| Dok.nr. | 91023-14 |
| Sagsnr. | 13-13210 |

Resumé af de indkomne bidrag til Tillæg 04 til Kommuneplan 2013 og samt udkast til Byrådets vurdering af disse

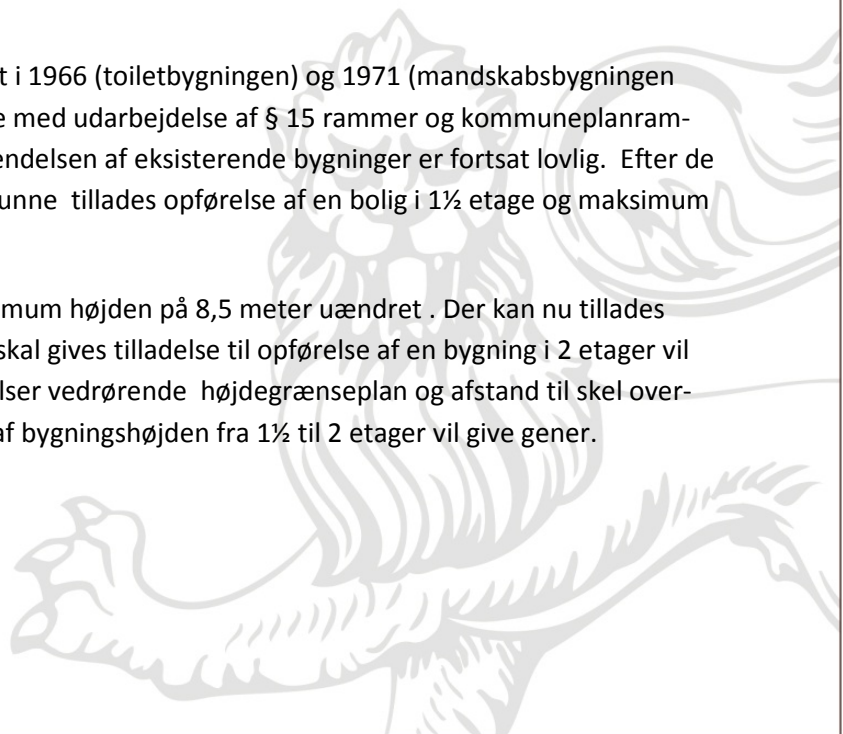
Bemærkning fra Sydenergi (SE) vedrørende transformerstation

SE gør opmærksom på, at der ligger en transformerstation på grunden, hvor det er planen, at opføre den nye bygning for Minimurerne

I forbindelse med byggeriet vil der blive taget hensyn til den eksisterende transformerstation, så den ikke bliver berørt.
